Distributieriem kit CT 1077K2/WP2 voor Opel, Alfa, Fiat, Saab, Chevrolet verschillende 1.6/1.8 modellen vanaf 2003

Fig. 3: Variant 2 – verwijder de pin na plaatsing van de riem

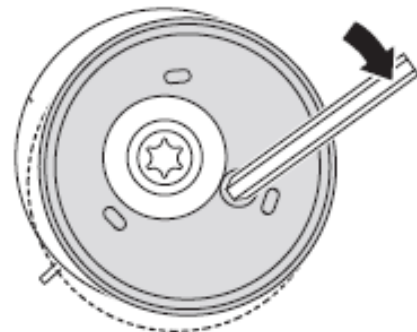
Variant 2

Bij de versie met de voormonteerde pin wordt de pin pas weggehaald wanneer de riem is geplaatst. Ook hier wordt dan de spanning automatisch ingesteld.
